DODATEK č. 1

ke smlouvě o dodávce, údržbě a opravách zařízení optické kontroly balení bankovek,
uzavřený mezi:

Příloha č. 1 – Umístění ovládacích prvků a NOK boxu u zařízení optické kontroly balení bankovek

Obrázek 1 Umístění NOK boxu a ovládacích prvků zařízení optické kontroly bankovek do místa plnění ČNB Praha

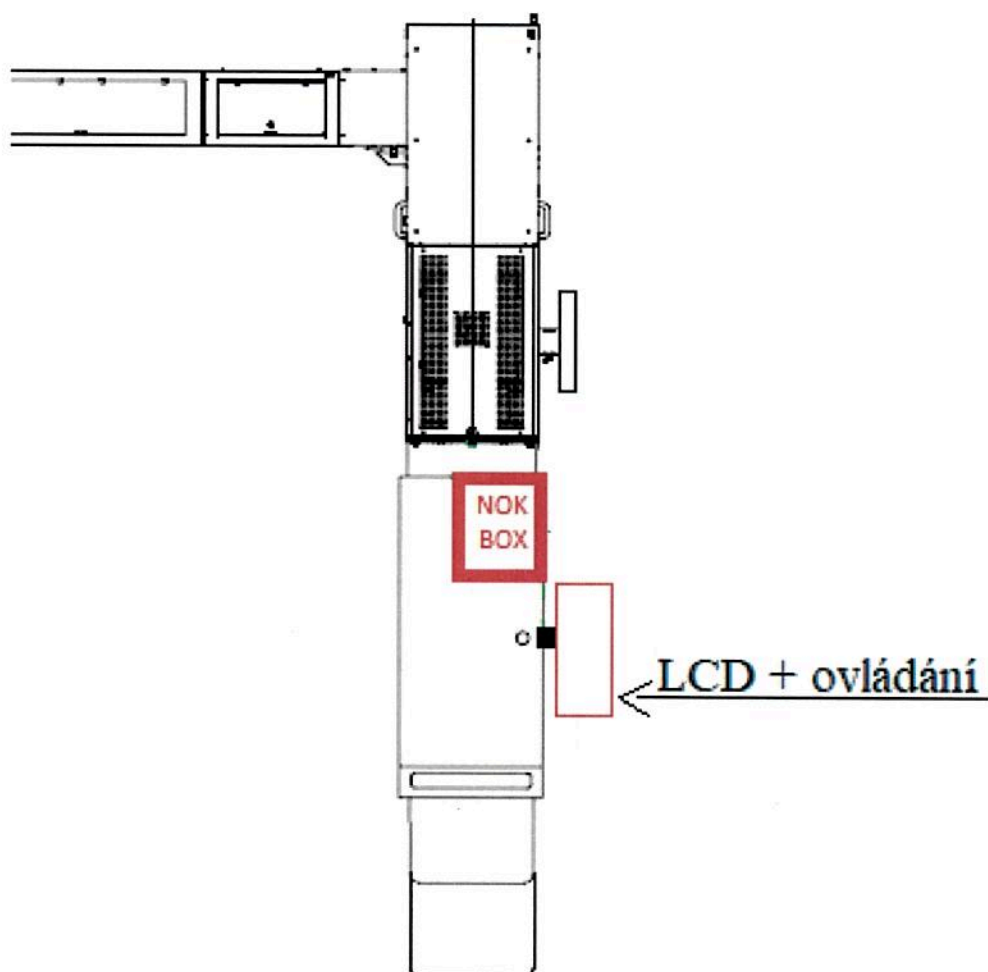
1. Požadované umístění NOK boxu a ovládání zařízení pro místo plnění ČNB Praha:

Požadované úpravy zahrnují: záměnu rozvaděčů a konstrukčních prvků (profily, držáky), umístění dotykového LCD monitoru a ovládání zařízení na pravou stranu včetně všech potřebných kabelových a datových propojení.

Zařízení pro místo plnění Praha musí mít umístěn NOK box a ovládání dle obrázku č. 1:

Obrázek 2 Umístění NOK boxu a ovládacích prvků zařízení optické kontroly bankovek do místa plnění ČNB Brno

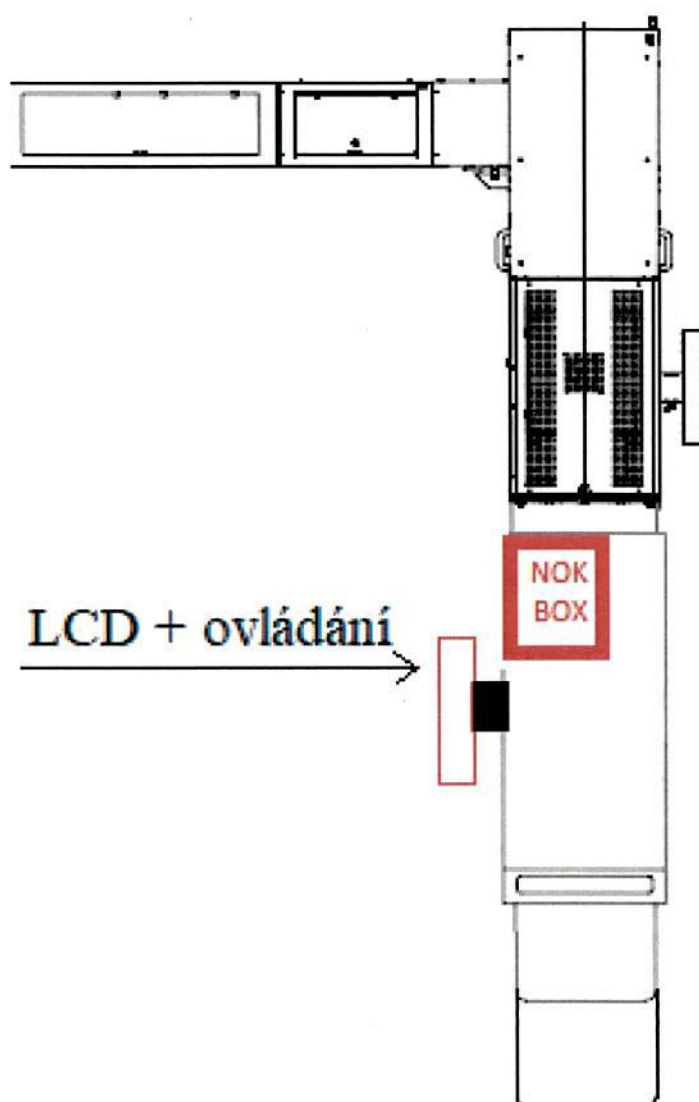
2. Požadované umístění NOK boxu a ovládání zařízení pro místo plnění ČNB Brno:

Požadované úpravy zahrnují: umístění NOK boxu na levou stranu zařízení, záměnu rozvaděčů a konstrukčních prvků (profily, držáky), úpravu pohonu dopravníku, umístění dotykového displeje a ovládání zařízení na levou stranu včetně všech potřebných kabelových a datových propojení.

Zařízení pro místo plnění ČNB Brno musí mít umístěn NOK box a ovládání zařízení dle obrázku č. 2:
